RICHTLIJNEN TEN BEHOEVE VAN HET OPSTELLEN VAN EEN MILIEU-
EFFECTRAPPORT VERBETERING VESTINGWALLEN GORINCHEM

Gedeputeerde Staten van Zuid-Holland
4 juni 1998

onderwerp
Advies voor richtlijnen voor het milieueffectrapport
Verbetering vestingwallen
Gorinchem

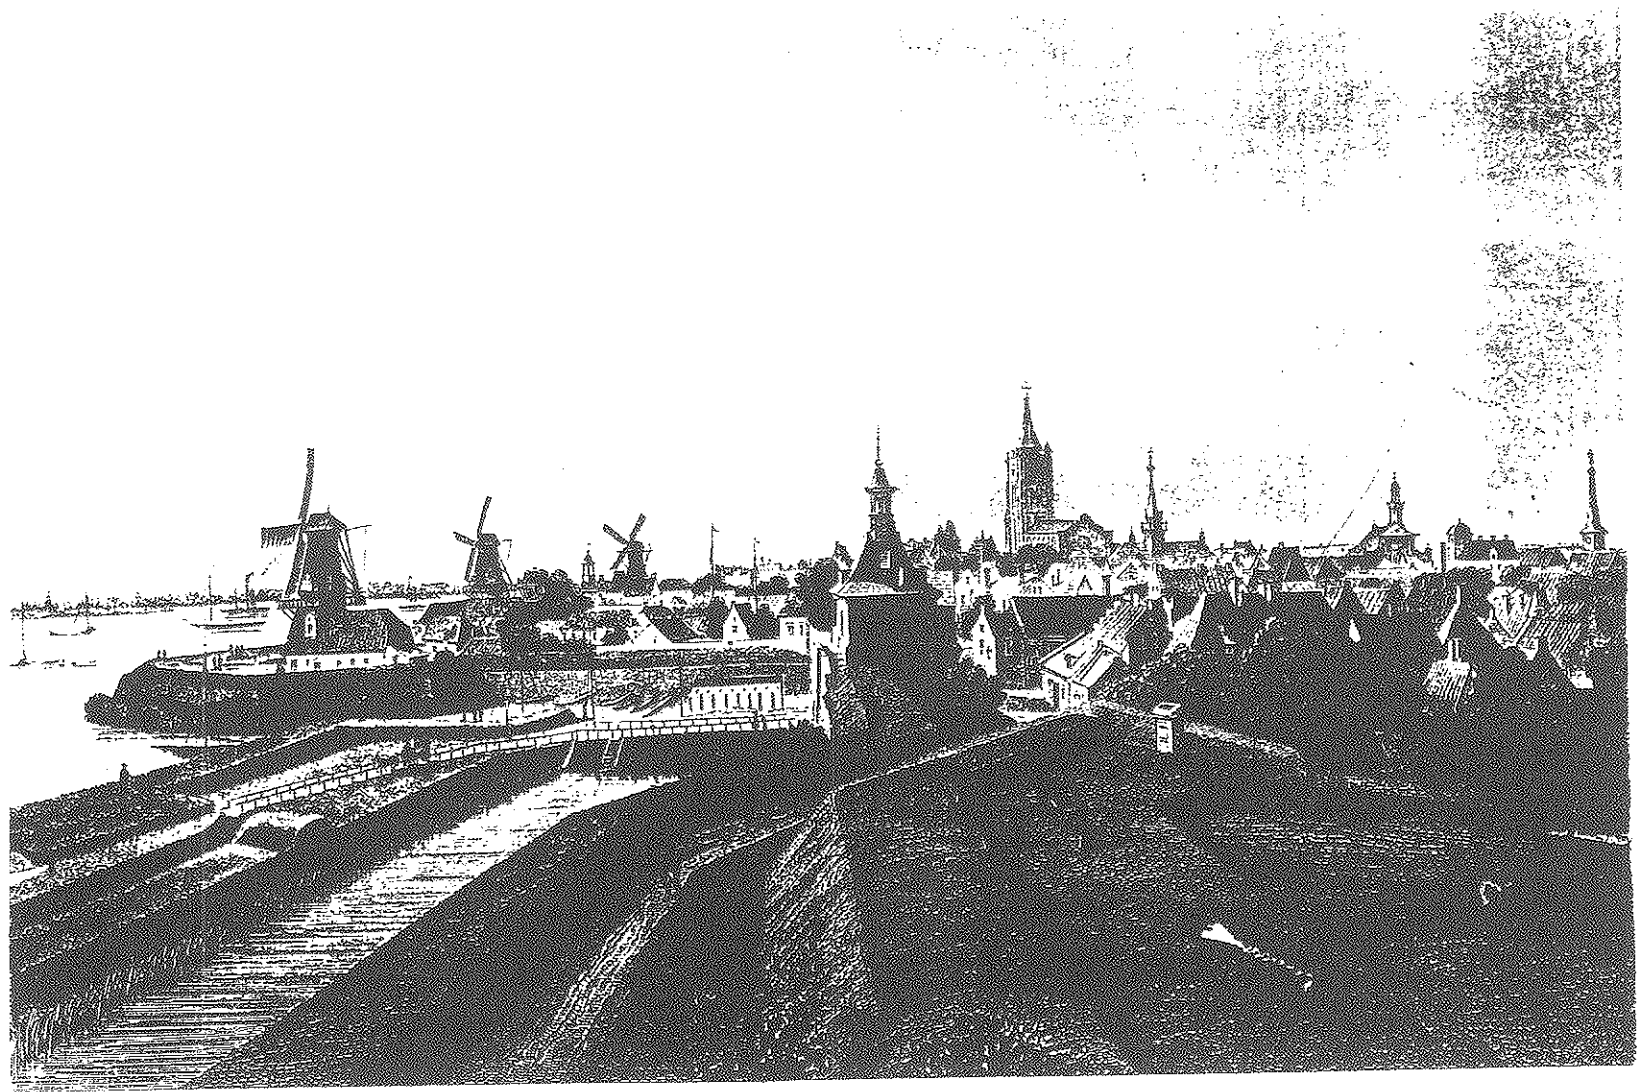
Gedachten en besluiten in de projectgroep 'Vestingwallen Gorinchem', geven aan dat er een damwand voor de voet van de Gerevêteerde Vestingwal moet komen tot 200cm +N.A.P.

Een damwand aan de voet van de Gerevêteerde Vestingwal tot 200cm +N.A.P., om piping onder de Gerevêteerde Vestingwallen door en het draagvermogen te vergroten ter plaatse van de teen van genoemde wallen zal tot gevolg hebben dat de koppen van de houten palen en de houten kespen, die gelegen zijn op N.A.P., weg zullen rotten als gevolg van het dalen van de grondwaterstand achter genoemde damwand. Verzakkingen van de Gerevêteerde Vestingwallen zullen over 20 of 30 jaar plaatsvinden.

Steun van de Gerevêteerde Vestingwallen kan worden verkregen door boorpalen onder een hoek van bijvoorbeeld 20 graden te plaatsen en middels betonconstructies onder de teen van de Gerevêteerde Vestingwallen het draagvermogen van de funderingen onder de wallen te vergroten (zie bijgevoegde tekening).
